ASUNTO: **R- SI- EP.** Respuesta a solicitud de información sobre obras viales de localidad de La Candelaria. **Radicado IDPC No.** 20215110066602 del 9 de septiembre de 2021.

Respuesta. Las solicitudes de intervención en el espacio público de la calle 10 entre carreras 2 y 7 fueron evaluadas de manera integral por el Instituto Distrital de Patrimonio Cultural y aprobadas por medio de las Resoluciones No. 0043 de 15 de febrero de 2018[2] y No. 328 de 31 de julio de 2020[3].

Respuesta. El proyecto RAPS NIEVES II comprendido desde la carrera 4 entre calle 13 (Avenida Jiménez de Quesada) y calle 7 (Avenida José Asunción Silva), fue autorizado mediante la Resolución IDPC No. 039[4] deL 24 de febrero de 2019 y prorrogado mediante la Resolución IDPC No. 000197 del 12 de mayo de 2021[5]; la documentación técnica de soporte del ámbito patrimonial evaluada reposa en el expediente No. 20196016300020012E del Centro de Documentación del IDPC y cuenta con 16 planos anexos sellados y firmados por esta entidad (anexo 3).

Ilustración 2. Comparación de planos sellados por IDPC vs registro fotográfico de la intervención.

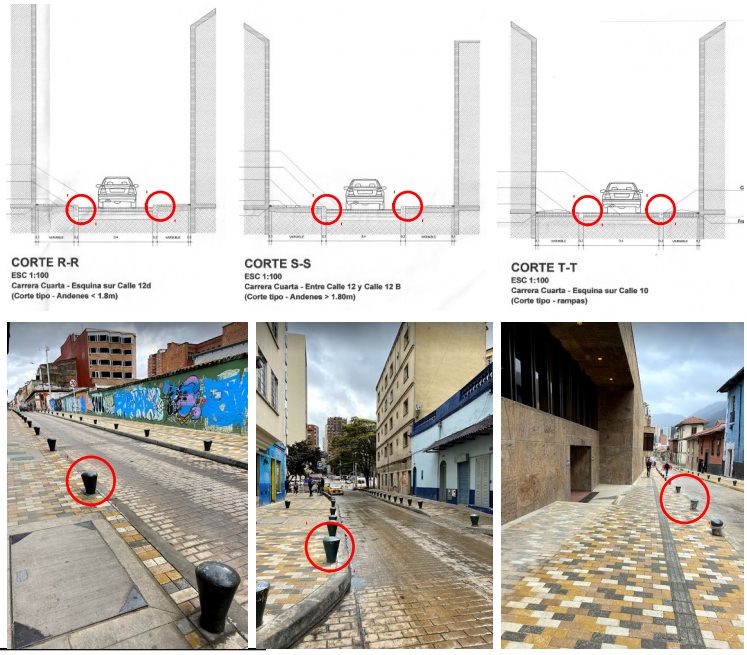
Frente a los cambios evidenciados entre la ejecución de la obra de la carrera 4 y la propuesta de intervención aprobada por el IDPC, el Área de Espacio Público del IDPC remitió informe técnico de la obra RAPS NIEVES II a la Secretaría Distrital de Cultura, Recreación y Deporte -SCRD con copia al Ministerio de Cultura, Alcaldía Local de La Candelaria, y contratista Unión Temporal BJ mediante radicado IDPC No. 20213010039011 del 26 de julio de 2021, en donde se expone la siguiente información:

- Instalación de bolardos a lo largo de algunos tramos de la intervención, posterior a la finalización de la construcción generando demoliciones puntuales.
